工程指示 / 要求簡箋(E.I.)

工程指示編號：EI / 2911 / 21

工程名稱：觀塘裕民坊

工程項目：窗仔 T1-49D 廚房窗及 T2-46M 廳窗仔(補)

EG-DWG1

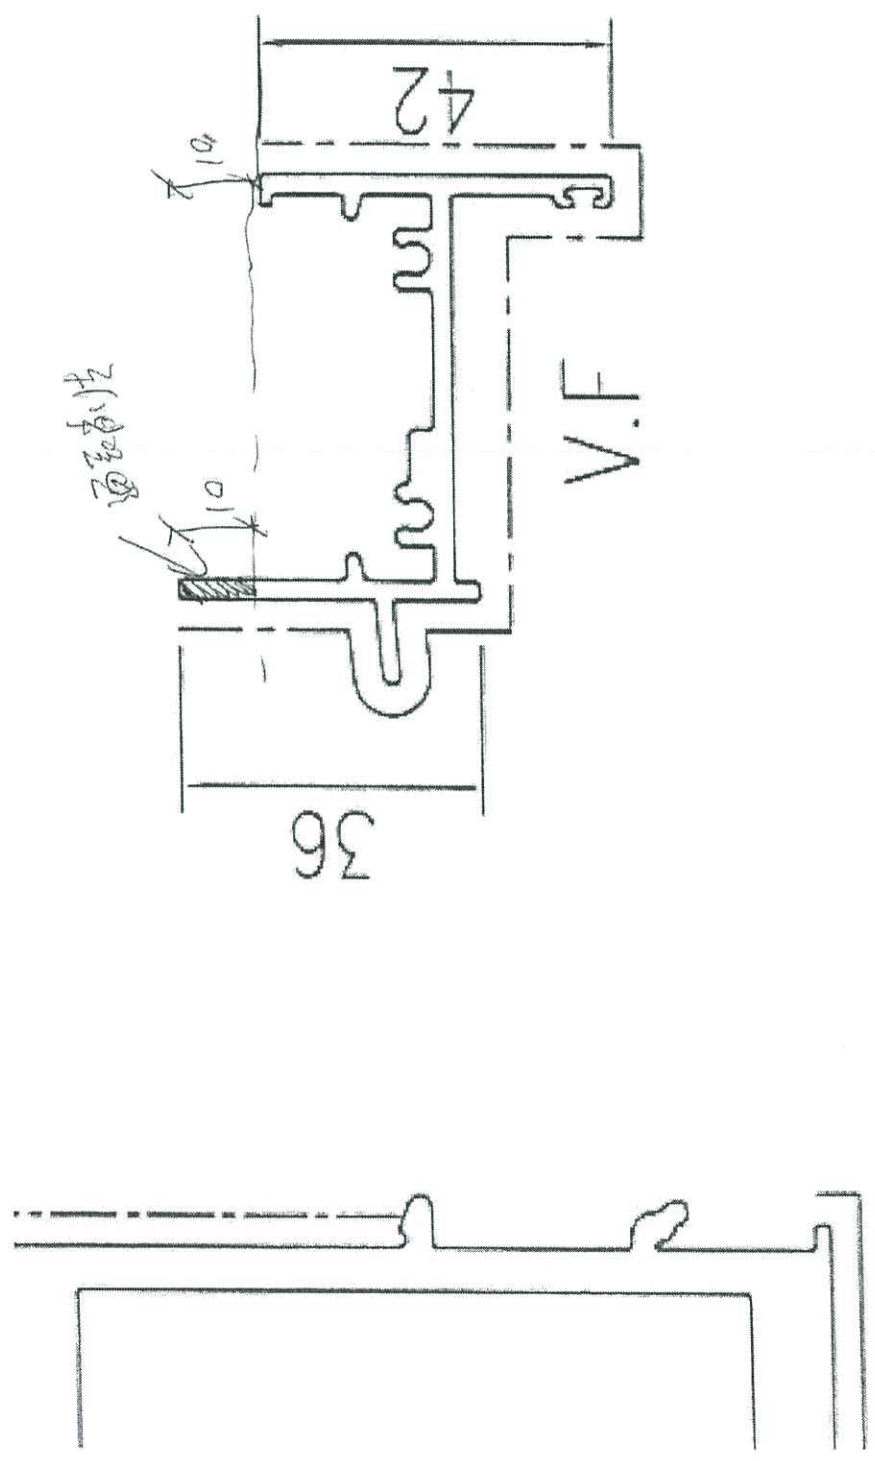
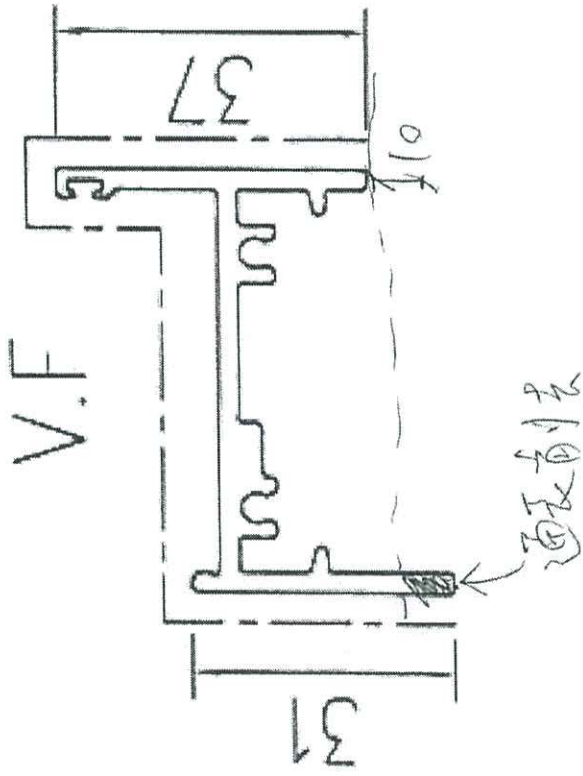
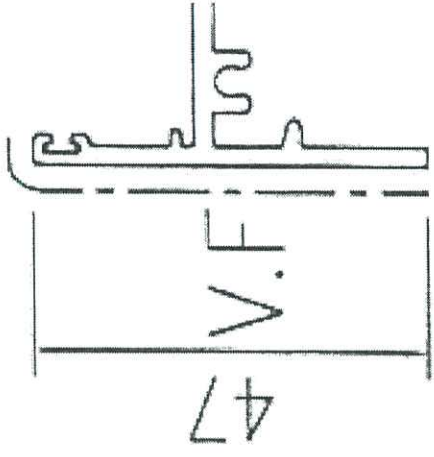
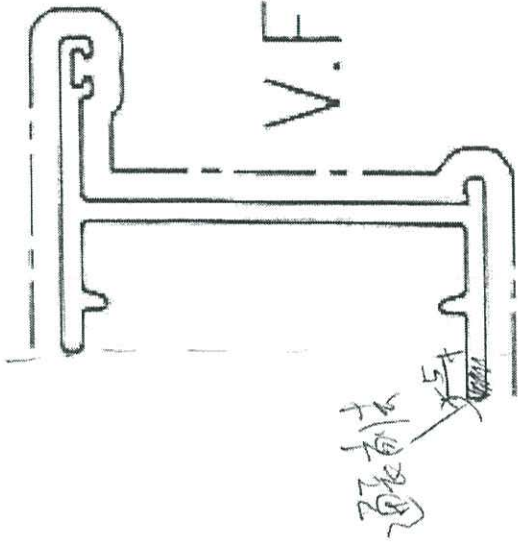
B 版: 修改 T1W-D-2 加工圖尺寸，另提供四邊平腳示意圖

A 版: 修改 T1W-D-2 窗仔，窗框頂橫料不用中橫，改用頂橫料

請按加工圖生產鋁窗送地盤安裝用 (現場覆尺套框安裝)
